CITTÀ DI
PIOMBINO

VERBALE DELLA SEDUTA DEL 25 GENNAIO 2024

Oggetto: Procedimento di Valutazione di Impatto Ambientale (VIA) di competenza comunale relativo al "Progetto per la riqualificazione e l'ampliamento dell'attività esistente di itticoltura" della IGF Società Agricola Srl ubicato in Loc. Vignarca nel Comune di Piombino ai sensi dell'art. 23 del D.Lgs 152/2006 e dell'art. 50 della L.R. 10/2010

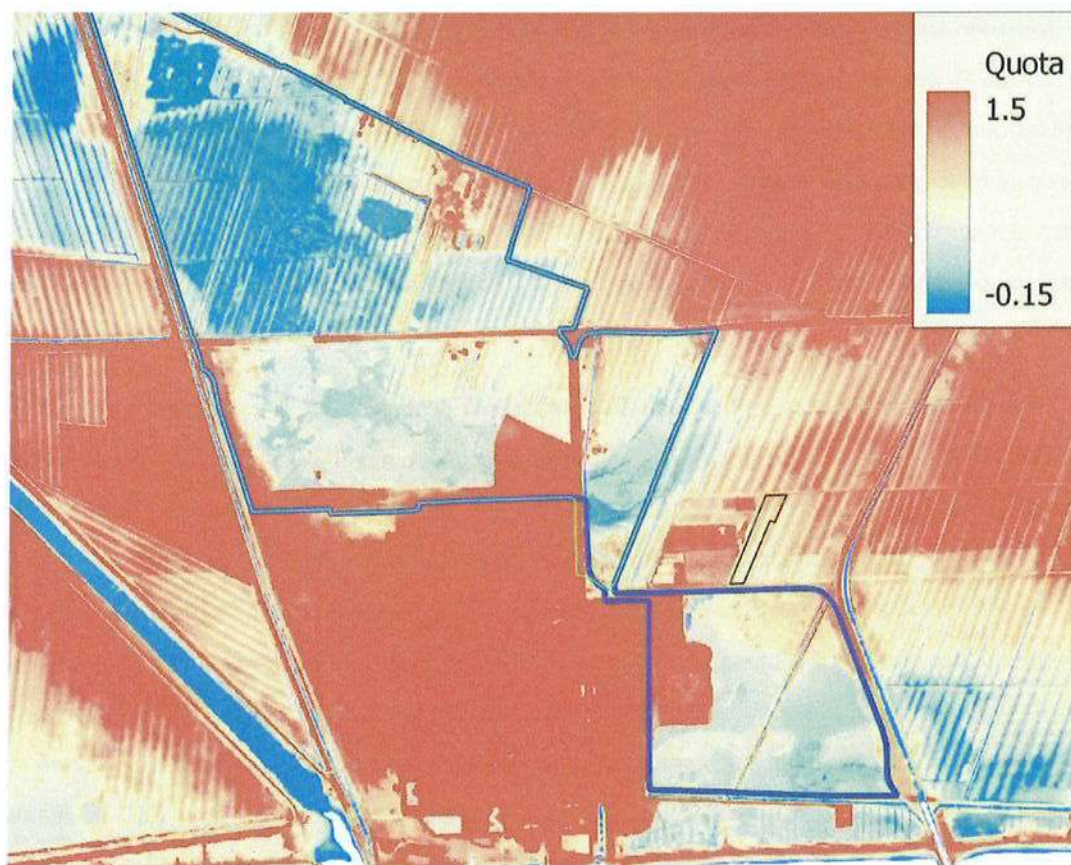
Alla luce di tali considerazioni, si suggerisce di modificare l'assetto dei terreni compresi nell'Area 3 e le loro modalità di conduzione (Fig. 8). Mediante l'approfondimento della scolina centrale e il suo allargamento potrebbero essere create le condizioni per favorire il ristagno dell'acqua nel periodo autunno-primaverile. La fascia di terreno intorno alla scolina dovrebbe essere mantenuta con una copertura erbacea poco compatta, mentre la fascia più esterna dovrebbe essere mantenuta con una copertura più densa e alta.

PUNTO 9

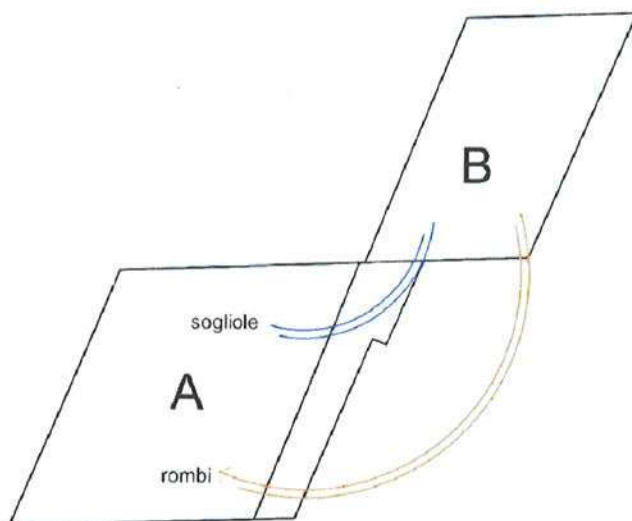
Chiarire le modalità di trasporto in sicurezza degli avannotti dal capannone avannotteria nell'Area 2 al capannone dedicato all'ingrasso nell'Area 1

Il passaggio degli avannotti dal capannone B (l'Avannotteria) al capannone A (l'Ingrasso) avverrà tramite una tubazione in polietilene HD, dal diametro di mm 110 nella quale scorre l'acqua, una per entrambe le specie.

In particolare, dal preingrasso dei rombi e il preingrasso delle sogliole si stenderanno 2 tubazioni interrate per ciascuna specie, a circa 30 cm di profondità rispetto il livello stradale, ispezionabili tramite dei pozzetti, che arriveranno rispettivamente all'ingrasso rombi e all'ingrasso sogliole. Per maggiori dettagli si rimanda alla visione della Tavola P27. A monte della tubazione, quindi nel capannone B, sarà posizionata una pompa che consentirà di trasferire gli avannotti nel modo più sicuro, delicato e veloce. La girante della pompa per pesci consentirà agli stessi di passare in modo sicuro, riducendo sensibilmente costi e tempistiche e migliorando notevolmente l'efficienza della produzione.
